TRONDHEIM KOMMUNE

NOTAT

Sak 27/16 Områdeplan for Granåsen skisenter, sluttbehandling, tilleggsopplysninger.

Granåsen skisenter, områdeplan - Begrenset høring på mulige endringer i planen etter merknader i vedtak i bygningsrådet den 5.4.2016.

1. Markagrensa

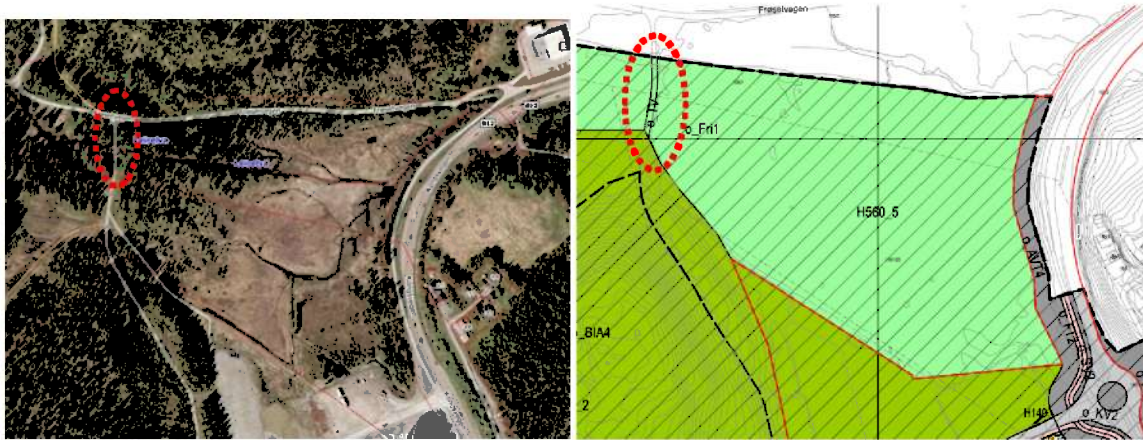
Vedtak: Markagrensa revideres slik at boliger og møbelbutikk langs Smistadvegen og sivilforsvarsleiren tas ut av marka. Det samme gjelder del av parkeringsplass som ligger innenfor markagrensa. Det skal ikke gjøres andre endringer av markagrensa.

Rådmannen tolker dette vedtaket slik at alle boliger langs Smistadvegen, innenfor planavgrensningen, skal holdes utenfor marka som forutsatt i plankartet til områdeplanen. Det er ingen deler av den store parkeringsplassen som er foreslått lagt innenfor markagrensa i planforslaget. Myra nord for parkeringsplassen og sør for Leirelva, er i konsekvensutredningens kapittel 6, "Konsekvenser for miljø", beskrevet som et areal med stor naturverdi. I kommuneplanens arealdel, KPA, er arealet vist som LNFR med hensynssone bevaring naturmiljø, og er definert som en viktig viltkorridor fra markaområder i øst til Bymarka i vest. I plankartet til områdeplanen virker det derfor naturlig og logisk å regulere arealet til friområde med hensynssone H560 (bevaring naturmiljø), og legge det innenfor markagrensa. I gjeldende Markaplan er det vedtatt at markagrensa i prinsippet ikke skal

endres. For å balansere at det i områdeplanen tas areal til utbygging fra marka, kompenseres det ved å legge til areal som mer naturlig hører til i marka.

Rød prikkalinje viser mulig trasé for turveg fra Granåsen til turløyper til Huseby og Saupstad

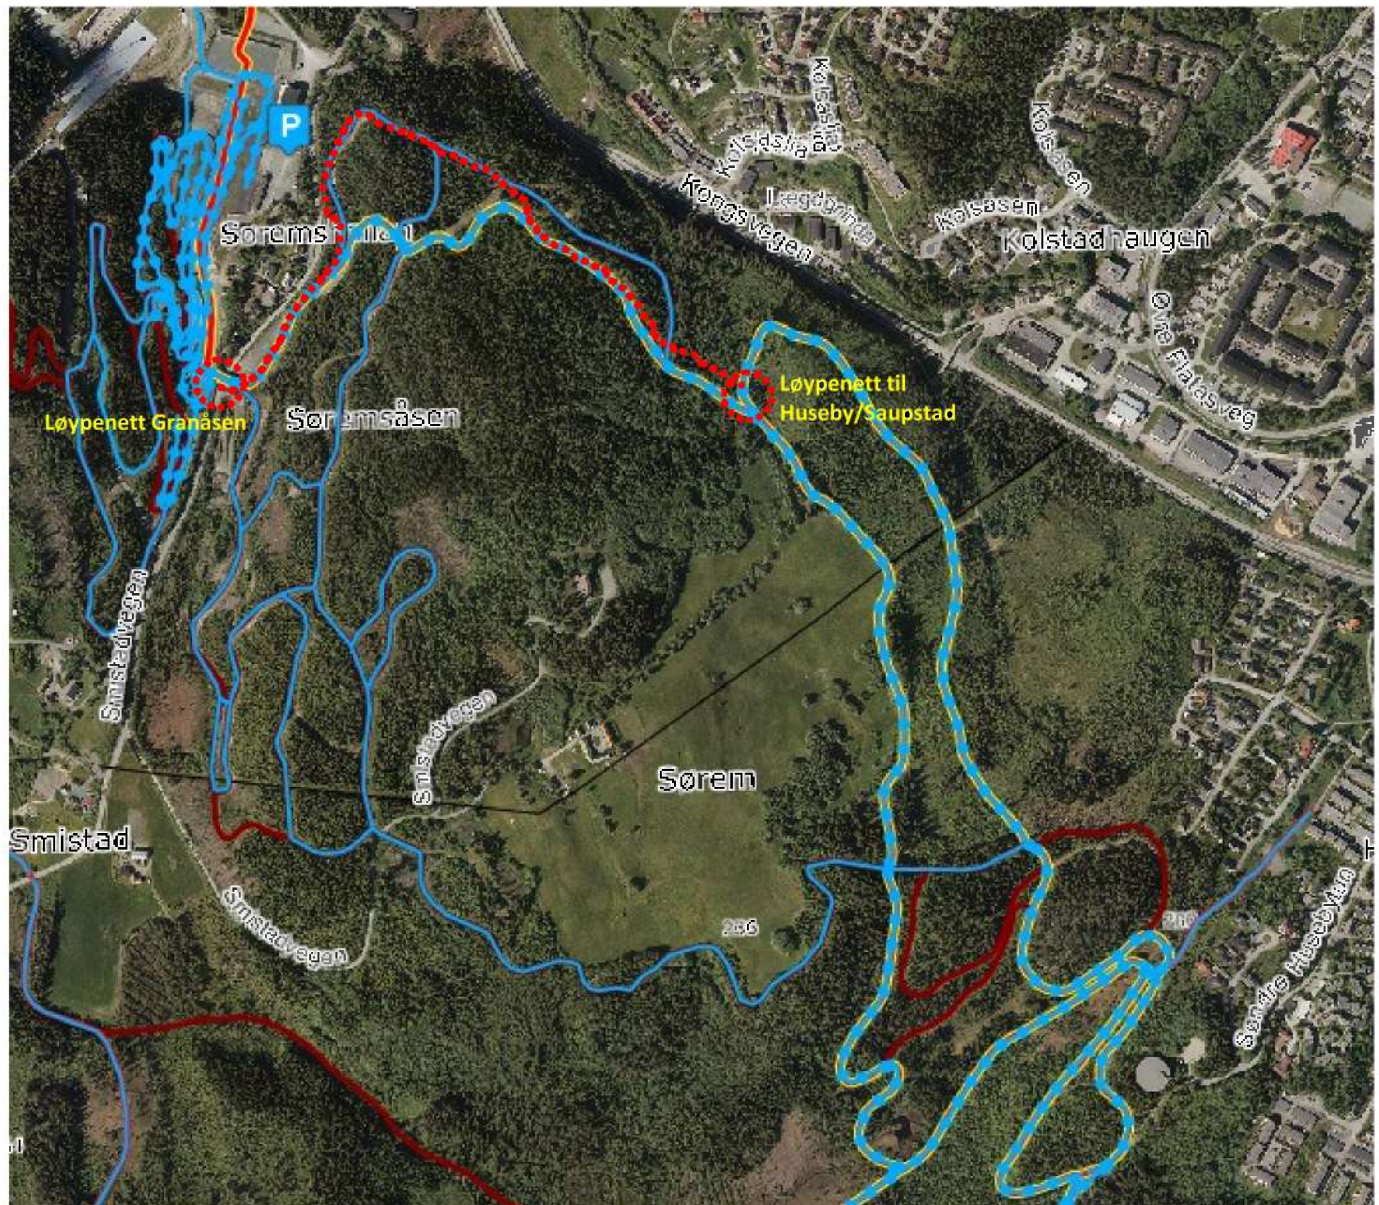
Vedtak: Det er i planen lagt opp til at det kan etableres rulleskiløype i Søremsmarka.

Parallell turvei til rulleskiløypa skal ikke anlegges i hele traseen, men kun der det anses som nødvendig i henhold til behov. Sikkerheten i anlegg skal utredes før opparbeidelse.

Forslag til endring av rekkefølgekrav i § 10. 9 – o BST

Endres fra:

Før ny ski- og rulleskiløype i o_BST kan tas i bruk, skal parallell turveg være ferdig opparbeidet langs hele løypetraseen. Før tiltak for ski- og rulleskiløype kan igangsettes skal det utredes behov for sikker kryssing av ski- og rulleskiløype for turgåere.

Endres til:

Før ny ski- og rulleskiløype i o_BST kan tas i bruk, skal parallell turveg være ferdig opparbeidet langs rulleskiløypen fra og med o_BST2 til Smistadvegen ved f_KV4. Før tiltak for ski- og rulleskiløype kan igangsettes skal sikkerheten i anlegget utredes. Herunder skal det utredes behov for sikker kryssing av ski- og rulleskiløype for turgåere.

Alternativ 2 - med rundkjøring i dagens kryss

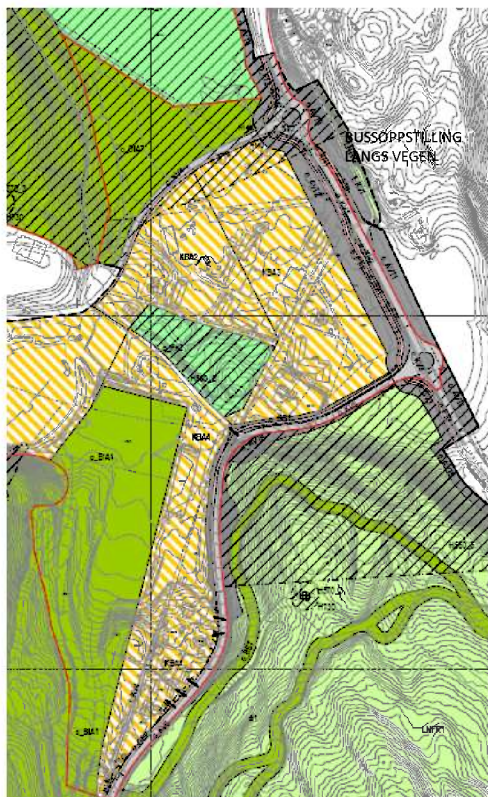
- Mindre konsekvenser for private eiendommer
- Bedre trafikkflyt enn i dagens vikeplikt-kryss
- Innsparing ca. 4 mill. kr

- Mindre plass til busser langs Kongsvegen
- Egen løsning for skyttelbuss må bygges i tillegg
- Lite effektiv busstransport ved større arrangementer.
- Mindre areal med gode grunnforhold regulert til ny bebyggelse
- Mindre fleksibilitet gir dyrere utbyggingsprosjekter.
- Eksisterende bygg i sivilforsvarsleiren må rives
- Negative merknader fra politiet
- Vilkår for egengodkjenning fra SVV og STFK

1) Markagrensa

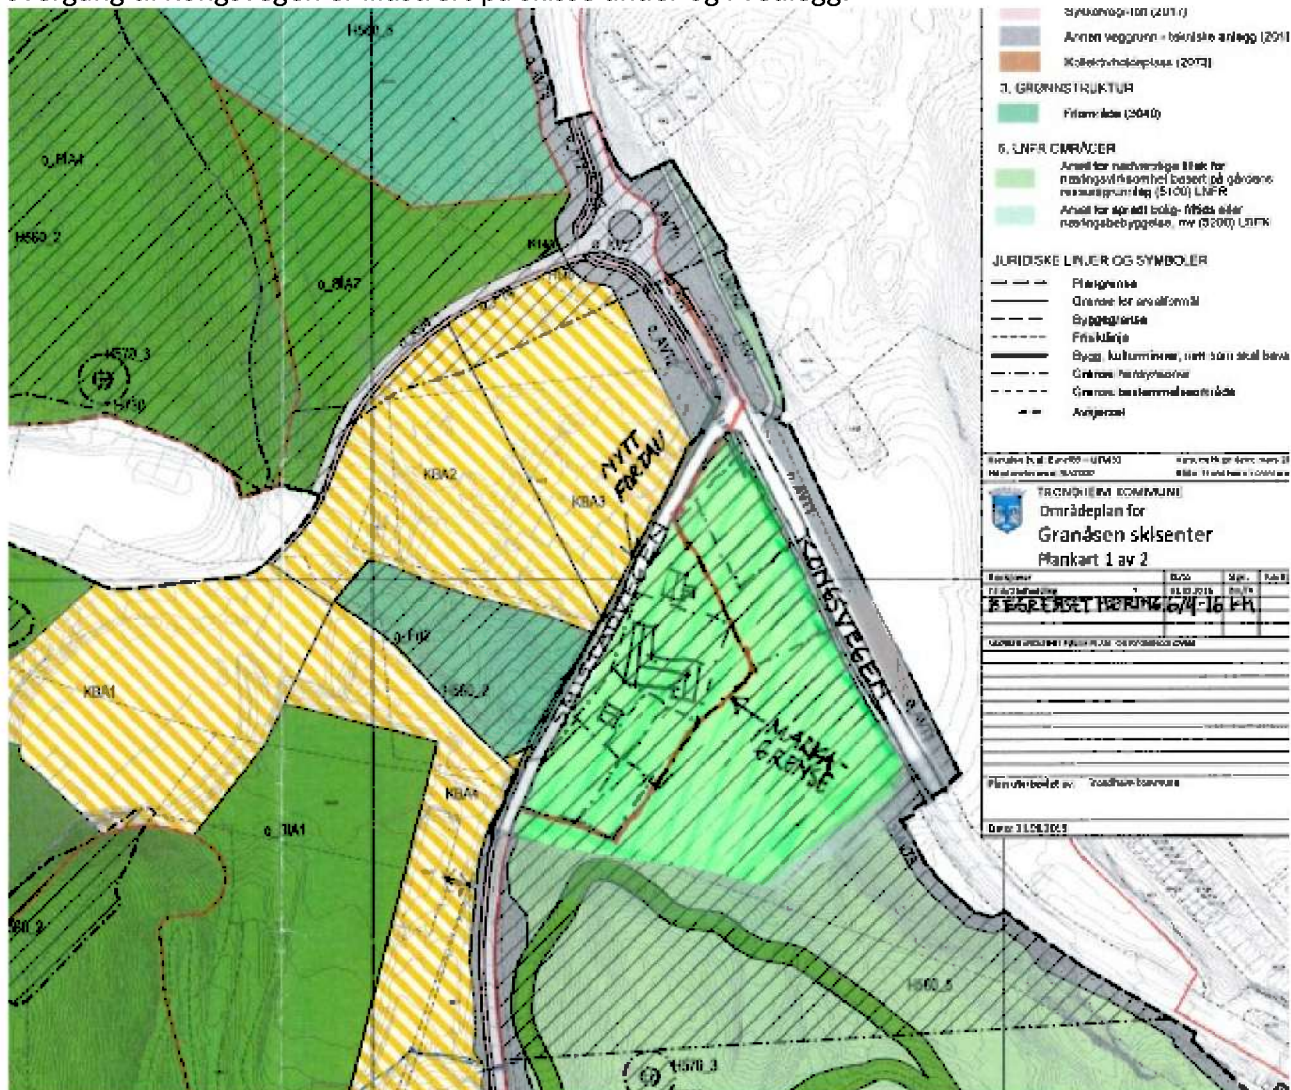
Markagrensa endres slik at sivilforsvarsleiren, boliger og møbelbutikk langs Smistadvegen tas ut av marka. Det er ingen deler av den store parkeringsplassen som ligger innenfor marka i planforslaget, og forslag til avgrensning av marka opprettholdes.
